어린이보호구역 지정 검토의견

연번	3	관할구청	서대문구청	관할경찰서	서대문경찰서
시 설 명	홍연초등학교		소재지	서대문구 백련사길 55	
어린이보호구역 지정 신청 구간					
현장사진	정 문	보호구역 시점부 1		보호구역 시점부 2

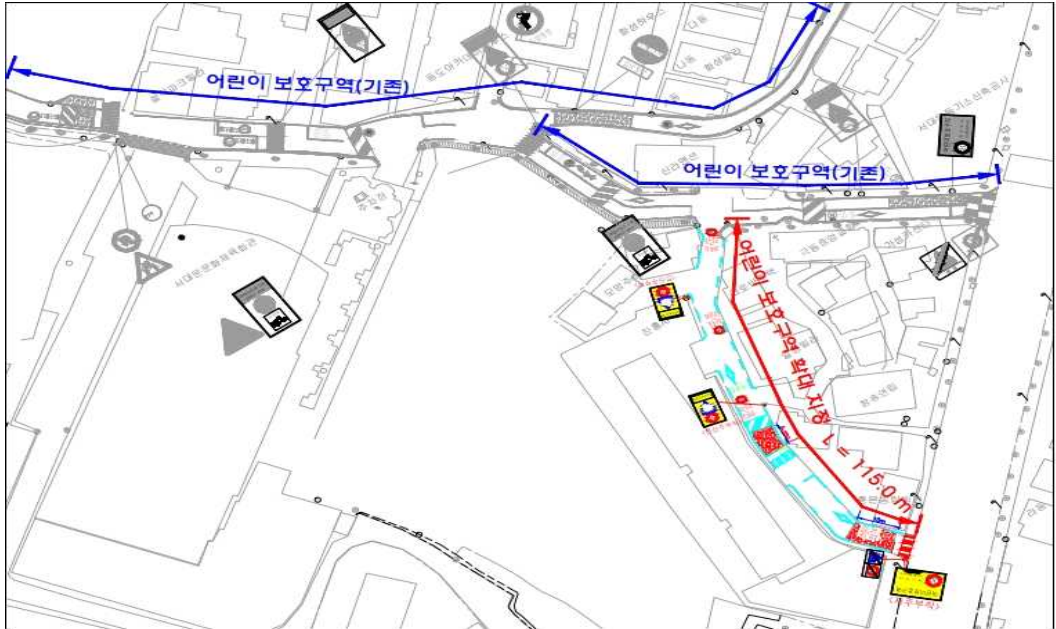
<p>현황 및 문제점</p> <ul style="list-style-type: none"> ■ 대상지점 주변 내리막 연속, 왕복2차로 접한 정문. ■ 경사로 구간으로 접근 차량 안전사고 가능성 상존 ■ 접근 동선 어린이보호구역 연장 미지정 상태. 보호구역 위한 시설 부재 				
검토결과	<ul style="list-style-type: none"> ■ 대상지점 주변은 교통유발시설 부재로 통과 교통류/보행통행 빈번치 않으나, 내리막 도로형태로, 어린이들의 안전한 통행 위한 어린이보호구역 지정 연장은 적정한 것으로 판단됨. ■ 내리막 도로 연속으로, 호우 대비한 배수시설 보강 검토 ■ 도면 및 현장 점검 결과 기타 이견 없음.
